Conclusione positiva della Conferenza regionale, ai sensi dell'art. 85 e seguenti del TUR, di cui all'OCR n. 130 del 15 dicembre 2022 e s.m.i., relativa all'intervento "Ripristino officiosità idraulica ed opere di difesa spondale Fosso Vetecone" nel Comune di Leonessa (RI) ai sensi dell'Ord. 129/2022. << Codice Intervento: P23.0047-0111>>

**VERBALE**
**CONFERENZA REGIONALE**

**PARERE DELL' UFFICIO SPECIALE PER LA RICOSTRUZIONE DEL LAZIO  
ai sensi dell'art. 5 comma 1 dell'Ord. 56/2018**

**Parere paesaggistico art. 146 comma 7 del D.Lgs. n. 42 del 22/01/2004 – PARERE**

### **TRATTO 2: PONTE VETECONE**

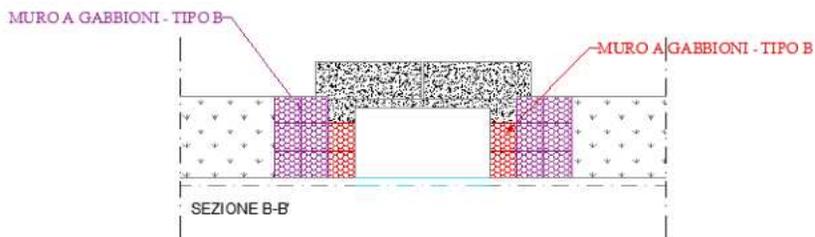
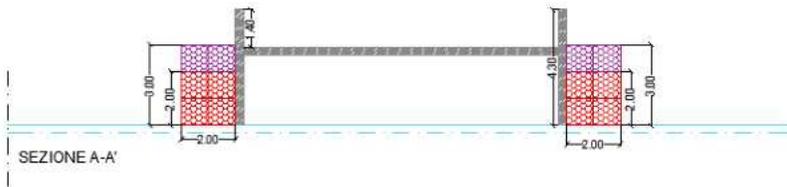
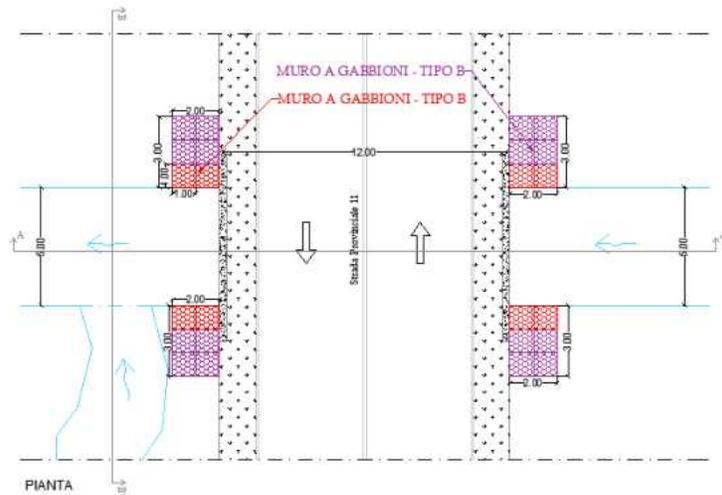
Per quanto attiene l'intervento del Tratto 2 che prevede la realizzazione di muri a gabbioni in corrispondenza delle due sponde del fosso e il ripristino dell'officiosità dell'alveo, si rilascia parere idraulico favorevole ai sensi del R.D. n. 523/1904 a condizione che le opere vengano installate rispettando i limiti della proprietà del demanio idrico.

**TRATTO 3: PONTE SALA DI LEONESSA**

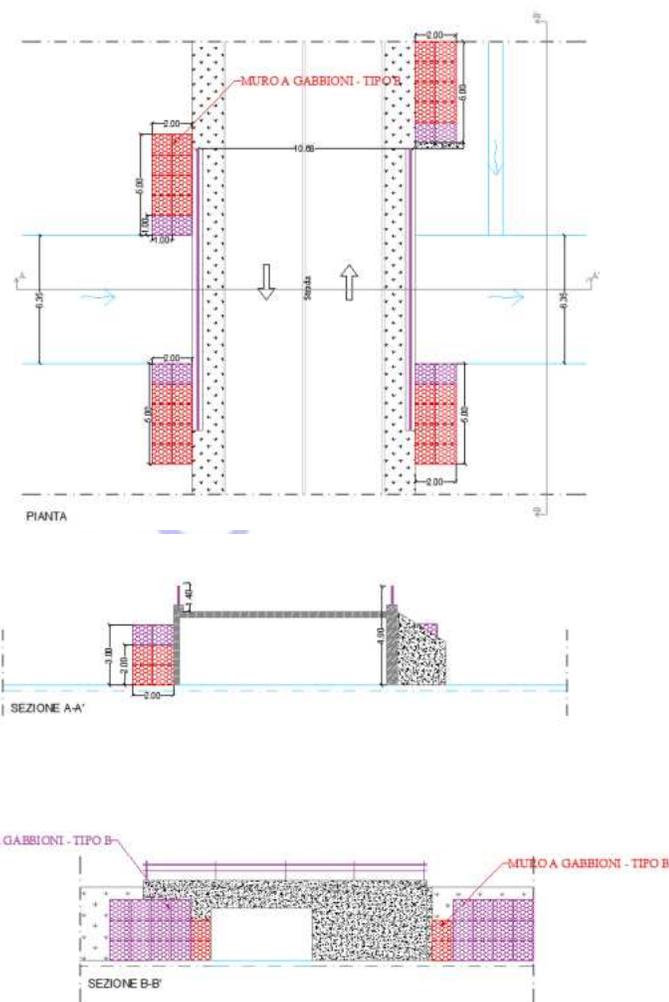
Dall'esame degli elaborati tecnici prodotti dai professionisti incaricati, si ravvisa una incongruenza tra l'elaborato "2.5 - TAV 05 - Indicazione Interventi Tratto 3" e l'elaborato "2.2.c - TAV 02.c - Documentazione Fotografica Tratto 3", pertanto non è possibile comprendere l'esatta ubicazione dell'intervento del Tratto 3; si chiede quindi di fornire chiarimenti in merito.
